Rapport de contrôle d'installations électriques à basse et à très basse tension

RÉF. 24/2025/111429/D01:1

DATE DU CONTRÔLE 11/07/2025 (11:50 - 12:30) **AGENT VISITEUR** Jean-Philippe Givron
ADRESSE DU CONTRÔLE Rue de l'Espérance 8 - 6061 Montignies-Sur-Sambre **TYPE DE CONTRÔLE** Visite de contrôle vente ancienne installation (8.4.2.)

CONCLUSION : NON CONFORME

Croquis de position élémentaire et descriptif sommaire des tableaux

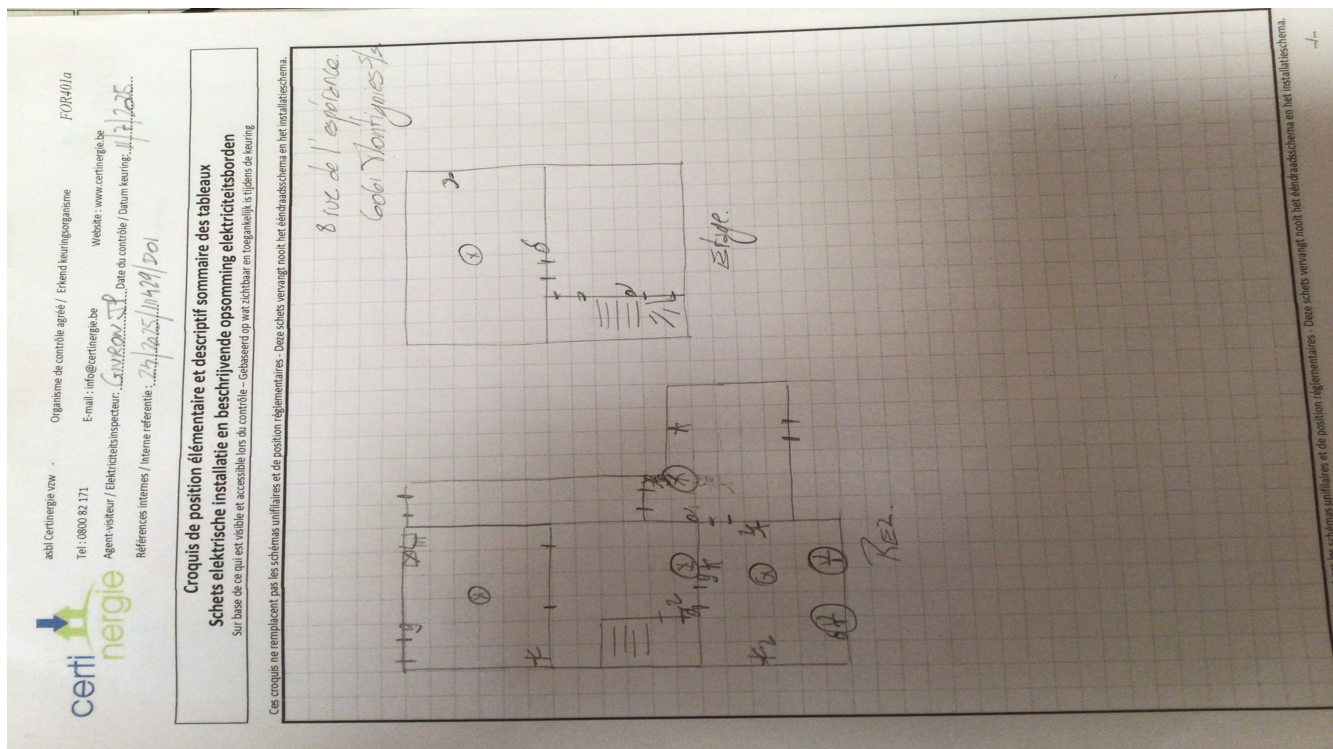
Conformité schéma(s) unifilaire(s) et plan(s) de position	Pas OK	Nombre de tableaux	1 (salon)	Nombre de circuits	6
Circuits	2x mono	8x mono	2x mono		
Protection	MJ10A	MJ16A 3kA	MJ25A 3kA		
Section (mm²)	?	?	?		
Conclusion	?	?	?		
Les fondations datent	D'avant le 1/10/1981	Dispositif différentiel de tête	absent		
Type d'électrode de terre	Piquets	Dispositif différentiel supplémentaire			
Résistance de dispersion de la prise de terre (Ω)	Pas mesurable	Fixation/Etat/Détérioration matériel	Pas OK		
Conformité des liaisons équipotentielle et des PE	Sans objet	Contrôle visuel appareils fixes et/ou mobiles	Pas OK		
Test de continuité	Pas concluant	Protection contre les contacts directs	Pas OK		
Contrôle boucle de défaut	Sans objet	Résistance générale d'isolement (MΩ)	>500		
Protection contre les contacts indirects	Pas OK	Adéquation DPCDR – prise de terre	Sans objet		
		Adéquation protections surintensités – sections	Sans objet

Le ou les socles de prise en défaut sont localisés dans	la cuisine - la salle de bain
